令和2年8月13日

静岡県中央新幹線対策本部長  
静岡県副知事 難波 喬司

「リニア中央新幹線静岡工区 有識者会議」におけるJR東海の  
提出資料についての静岡県の考察

図 23 定期観測地点（年2回）のモデルの再現性確認結果（豊水期・渴水期）

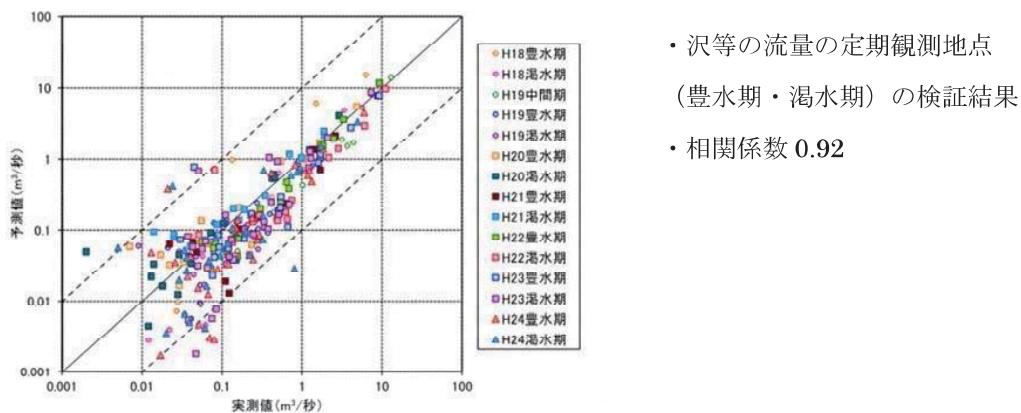
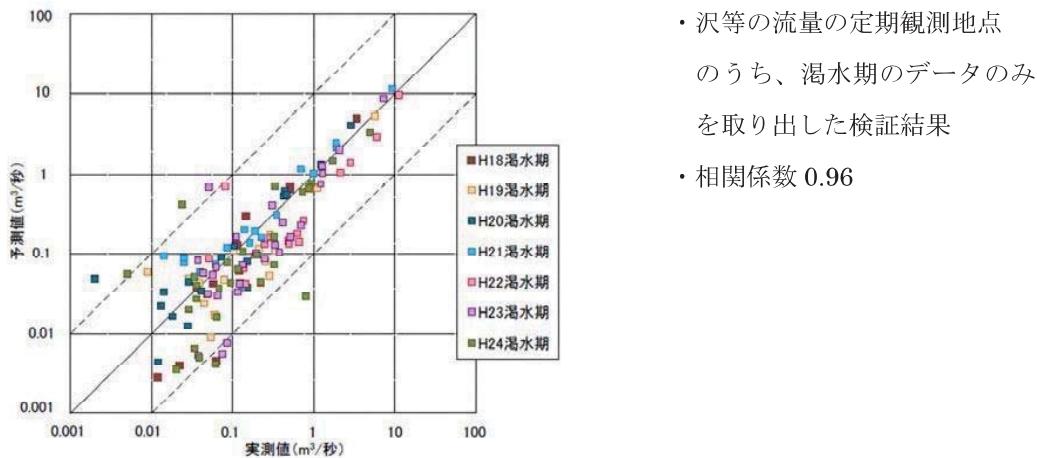
P.19の図23、P.20の図24からわかるように、1 m<sup>3</sup>/秒以下の実測値の領域では、実測値に対し、予測値が小さめに計算されている。全

体としても図中の実測値÷予測値 = 1 を示す実線より下に予測値が計算される傾向が見える。

これは推測だが、「降水量を実現象より小さめに設定したため、流量が大きい時の河川流量の再現性を上げるために、透水係数を小さくとって、地中への浸透量を減らし表流水への流出量を増やす。透水係数を小さくとっているため、地中への降水の浸透量が小さめに計算される。このため、流量の小さい実測値の領域（地下水から河川への流出の割合が大きい、 $0.01 \sim 1 \text{ m}^3/\text{秒}$ ）では、地下水から河川への流出が小さめに計算され、予測値は実測値より小さめに計算される傾向にある。」とも言える。

前述のように、降水量の与え方の根拠が適切でなく、かつ降水量の与え方が不適切であることを計算上補うために、透水係数が実現象より小さめに設定されている可能性がある。これによって、トンネル湧水量は小さめに予測されている可能性がある。

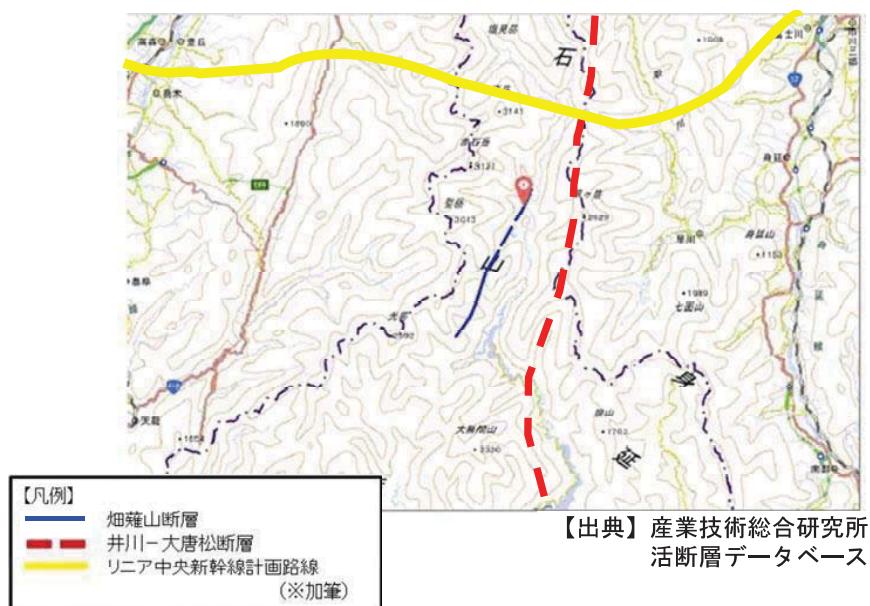
国立研究開発法人産業技術総合研究所等の資料によれば、畠薙山断層は推定断層で、JR東海が示す位置よりも南側にある。JR東海は、南側にある畠薙山断層を北側に延長し、山梨県境付近も畠薙山断層としている。しかし、もっと大きな構造で見ると、山梨県境付近の断層は井川-大唐松山断層の一部であると考えるのが妥当である。断層の評価は、トンネル湧水量や地下水位低下の予測に対して、大きな影響を与える。ボーリングを行い、データを得るなど、さらに十分な調査・検討が必要である。

図24 定期観測地点(年2回)のモデルの再現性確認結果(渇水期のみ)

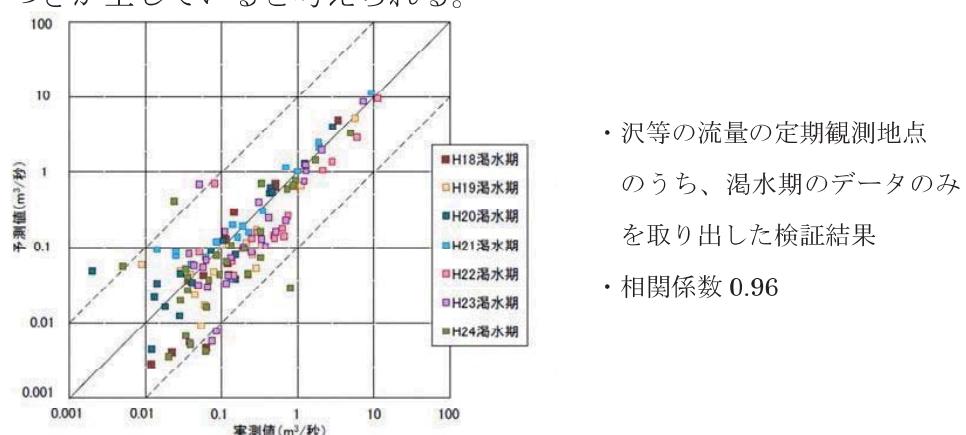
実際、例えば、 $0.09\text{m}^3/\text{秒}$ の実測値に対して、予測値はその10倍の $0.9\text{m}^3/\text{秒}$ から、0.1倍の $0.009\text{m}^3/\text{秒}$ の間の値に計算されている。すなわち、予測値は実測値の10倍で計算されることもあれば $1/10$ で計算されることもある。(P. 20 図24)

ここで用いている「実測値」は、渇水期のある時期の平均値であると思われる。一般に、平均値で比較することで再現性のばらつきは小さくなる。平均値の比較でこのような再現性のばらつきがあるということは、より短い時間間隔の計算値では、さらに大きな再現性のばらつきが生じていると考えられる。

P. 20 図 24において、沢等の流量の定期観測地点のうち、渴水期のデータを取り出した相関係数が 0.96 とされている。

この相関係数は、流量  $0.01 \text{ m}^3/\text{秒}$  から  $10\text{m}^3/\text{秒}$  の 1000 倍の流量幅の間で計算されている。この相関係数は、1000 倍の流量幅のときに、実測で流量が大きいときは予測値も流量が大きく、同じく小さいときは小さく計算されているかの傾向を見るためのものである。

この点については、前述のとおり、実測値の 0.1 倍で計算されることもあれば、10 倍で計算されることもある。とりわけ、地下水の動きが沢の湧水量に支配的に影響を与える流量実測値が小さい領域でバラツキが大きい。

これは、地下水の動きが影響を与えるトンネル湧水量の予測値においても、実現象の 0.1～10 倍の範囲でバラツキがある可能性を示している。(なお、相関係数の回帰式が、 $y$  (計算値) =  $x$  (実測値) ではなく、 $y = 0.9x - \alpha$  ではないかについても情報開示を願う。)

図 10 地下水位の低下量分布（低水期：導水路トンネルまで掘削）  
(本坑トンネル、導水路トンネル付近のみの拡大図。現況との差を示す。断層沿いに地下水位の低下が生じている。)

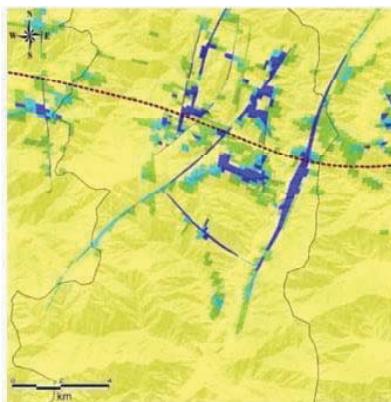
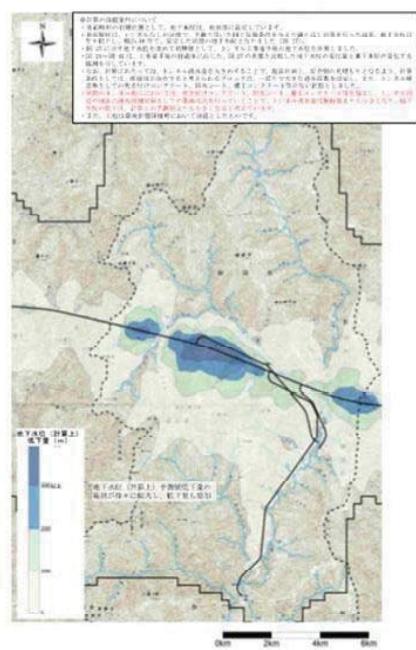
P. 28～P. 41 に「地下水位（計算上）予測値低下量図」が示されている。これによると、断層付近においても、地下水位の低下はトンネル近傍にとどまっている。このことは、断層部の掘削の際の突発湧水などがもたらす地下水位の変化が十分考慮されていない可能性を示している。

参考図は、静岡市が別のモデルを用いて解析したものである。このモデルでは、断層に沿って（平面図上）長い帯状に地下水位が低下しており、JR 東海のものとは明らかに解析結果が異なる。

また、JR 東海は、畠薙山断層はトンネル内湧出量が大きいため、山梨県側からの「登り勾配」で掘らなければ危険であると説明している。しかし、JR 東海の解析結果によれば、トンネル掘削完了時の地下水位低下予測値（P. 37 図 37）で見る限り、「下り勾配」で掘る荒川

岳北部の地下水位低下の範囲が畠薙山断層付近より大きい。

地下水位低下の範囲が大きい、すなわち、トンネル湧水量が多いところを「下り勾配」で掘るとし、より地下水位低下の範囲が小さく、トンネル湧水量が少ない畠薙山断層付近は「下り勾配」で掘るのは危険としている。自己矛盾があると言わざるを得ない。

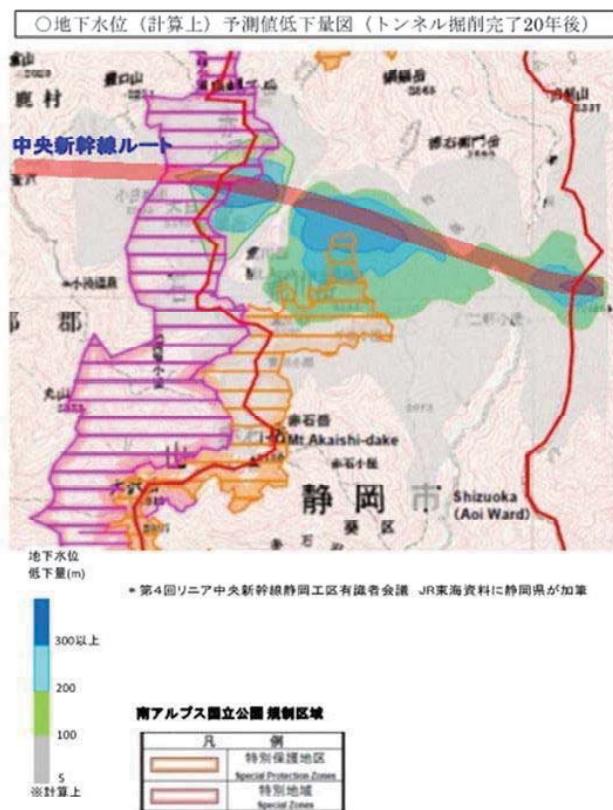
沢等の流量減少により、西俣水域の水生生物は壊滅的影響を受ける可能性がある。その際は、補償による対応は不可能である。
